গণপ্রজাতন্ত্রী বাংলাদেশ সরকার
শ্রম ও কর্মসংস্থান মন্ত্রণালয়
কলকারখানা ও প্রতিষ্ঠান পরিদর্শন অধিদপ্তর

কাপ পর্যবেক্ষণের তথ্য

কারখানার নাম	কে. এ.ডব্লিউ গার্মেন্টস (ইন্ডাস্ট্রিজ) ইন্ডা: লি:
ঠিকানা	808/1, Shewrapara, Begum Rokeya Sarani Road, Mirpur, Dhaka
কারখানার কোড	DHK297
কালার কোড

মূল্যায়নের ধরণ: কাঠামোগত মূল্যায়ন পর্যবেক্ষণের তারিখ: ১৬-০৮-২০২২

সংযুক্তিসমূহ (২)

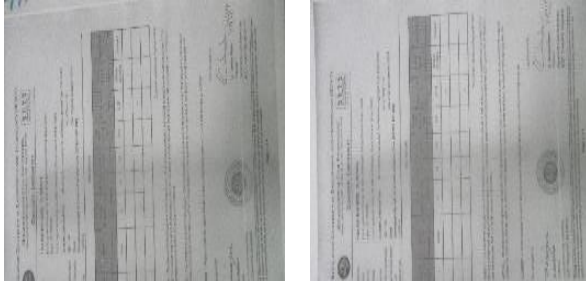
পরিদর্শন পর্যবেক্ষণ	KAW Garments Industry Ltd – Building 1 Columns within Building 1 KAW Garments Industry Ltd appear to be stressed in excess of normal design limits
কাপ আইটেম ক্যাটাগরি

কার্যক্রম	Building Engineer to review design, loads and column stresses in area identified above.
সুপারিশের তথ্যসূত্র	
কারখানার কার্যক্রম	Corrected
অগ্রাধিকার	প্রযোজ্য নয়
চূড়ান্ত সময়সীমা	০৮-১০-২০১৮
সংশোধিত সময়সীমা	০১-০১-১৯৭০
অগ্রগতির অবস্থা	সংশোধিত
মন্তব্য	"On 17/02/2019: This issue was corrected under TEMAKAW FASHION LTD. CVV1: 30-Sep-2019 DEA report has been found which is approved by ACCORD and it is required to submit all the documents to DIFE. Column retrofitting work has been found completed. Toilet build-up has been found which need to be removed from all floors as per DEA recommendation. CVV2: 12-Mar-2020 Toilet built-up is not removed yet. CVV3: 23-August-2021 Toilet built-up is not removed yet. 16/08/2022: The toilet built-up has been removed."
